1.1 CONCEPTO TÉCNICO No. CT:	**6864**
1.2 ÁREA:	Técnica y de Gestión
1.3 COORDINACIÓN:	Investigación y Desarrollo
1.4 REFERENCIA CRUZADA RADICADO FOPAE:	2013ER3652
1.5 RESPUESTA OFICIAL No.	RO-62370

2.1 SOLICITANTE:	CURADURÍA URBANA No. 4
2.2 PROYECTO:	"Vivienda"
2.3 LOCALIDAD:	18. Rafael Uribe Uribe
2.4 UPZ:	55. Diana Turbay
2.5 BARRIO O SECTOR CATASTRAL:	Diana Turbay
2.6 DIRECCIÓN:	Carrera 2F No 48R- 94 Sur
2.7 CHIP:	AAA0010NTYN
2.8 MANZANA CATASTRAL:	52
2.9 PREDIO CATASTRAL:	03
2.10 ÁREA (Ha):	0.0073 (*)
2.11 FECHA DE VISITA:	Abril 8 de 2013

Figura No. 1. Localización General del proyecto ubicado en la Carrera 2F No 48R-94 Sur, en el Plano Normativo de Amenaza por Remoción en Masa del POT (Decreto 190 de 2004), el cual se encuentra en *Amenaza Media*.

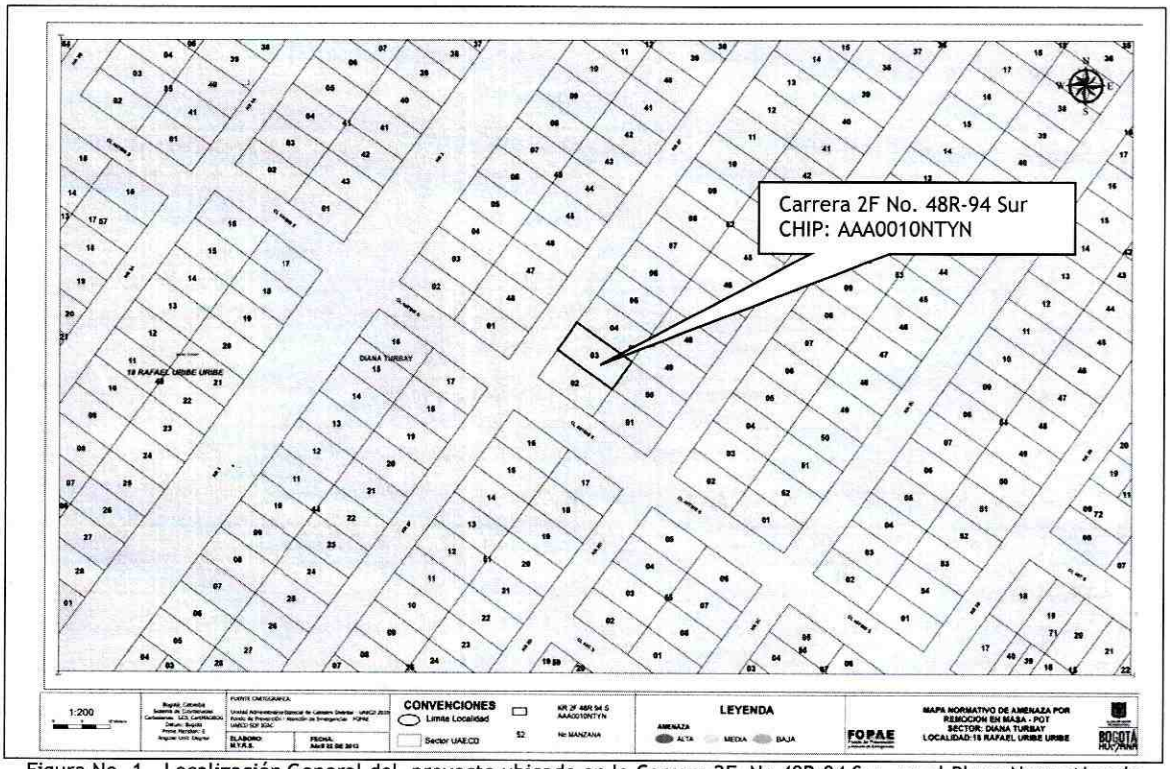
Conforme con el plano normativo de "Amenaza por Remoción en Masa" del Plan de Ordenamiento Territorial de Bogotá - POT, el sector del proyecto ubicado en la Carrera 2F No. 48R - 94 Sur, de la Localidad de Rafael Uribe Uribe, se encuentra en una zona de AMENAZA MEDIA por procesos de remoción en masa (Figura 1).

Fotografía No. 1. Predio en donde se desarrollará el proyecto, ubicado en la Carrera 2F No. 48R-94 Sur, de la Localidad de Rafael Uribe Uribe.

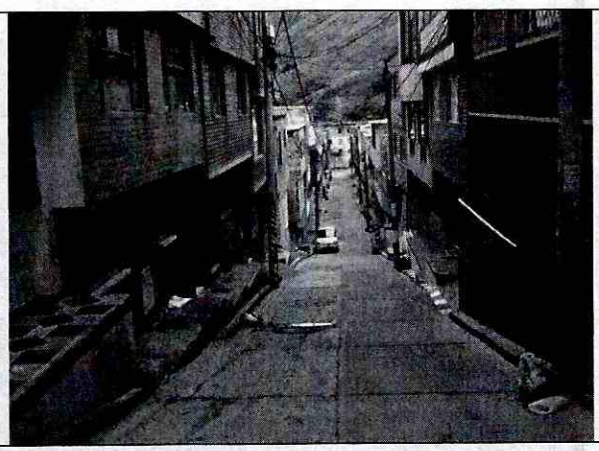
En el momento de la visita, en el predio objeto del presente concepto técnico, se encontró una construcción de un (1) nivel en mampostería simple y parcialmente confinada, la cual ocupa toda el área del predio y sin evidencias de afectación por procesos de remoción en masa activos que involucren el área del proyecto.

El sector en donde se emplaza la citada edificación posee una pendiente media a alta, se encuentra totalmente consolidado y en el momento de la verificación técnica adelantada en las edificaciones aledañas no se evidenciaban daños o patologías que permitieran identificar o definir la presencia de procesos de inestabilidad geotécnica en el área del proyecto. A pesar de lo anterior, se advierte que cualquier intervención que se realice, debe tener en cuenta la presencia de la infraestructura aledaña, por lo que el responsable del proyecto debe garantizar en todo momento la estabilidad general del lote y su entorno.

Teniendo en cuenta los aspectos observados y evaluados en este concepto técnico, se considera que para la construcción del proyecto ubicado en la Carrera 2F No. 48R-94 Sur, de la Localidad de Rafael Uribe Uribe, **NO SE REQUIERE** adelantar la FASE II del estudio detallado de amenaza y riesgo por remoción en masa, de acuerdo con lo establecido en la Resolución 227 de 2006; por otra parte, esto no exime al constructor del cumplimiento del resto de la normatividad vigente (Norma Sismo Resistente - Código de Construcción - Resolución de Legalización, etc.).
